改善箇所説明図

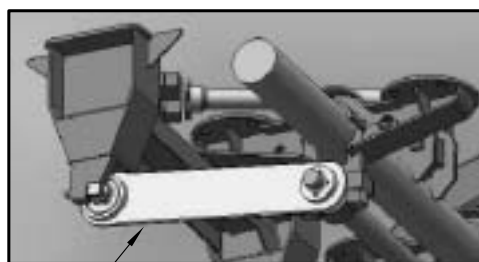
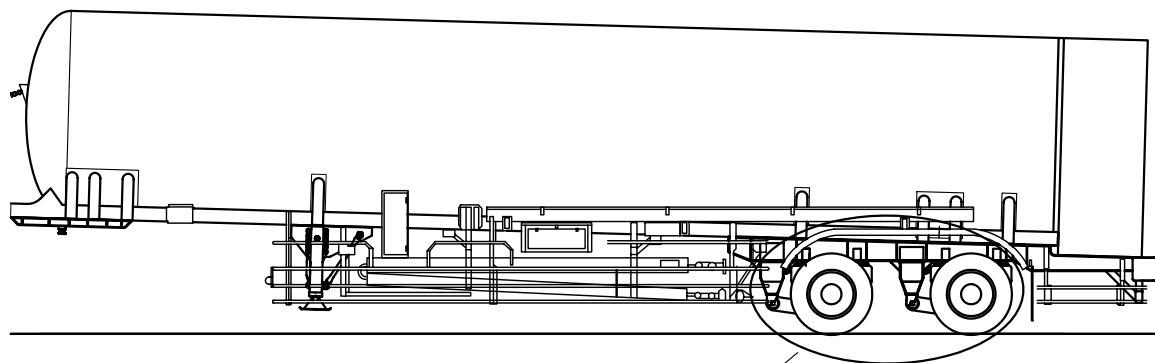
基準不適合箇所

基準不適合状態にあると認める構造、装置又は性能の状況及びその原因	スタビライザーアームの材質が不適切なため、強度が不足しているものがある。その為、最悪の場合、当該アームが折損し走行できなくなる恐れがある。
改善措置の内容	当該アームを正規品に交換する。
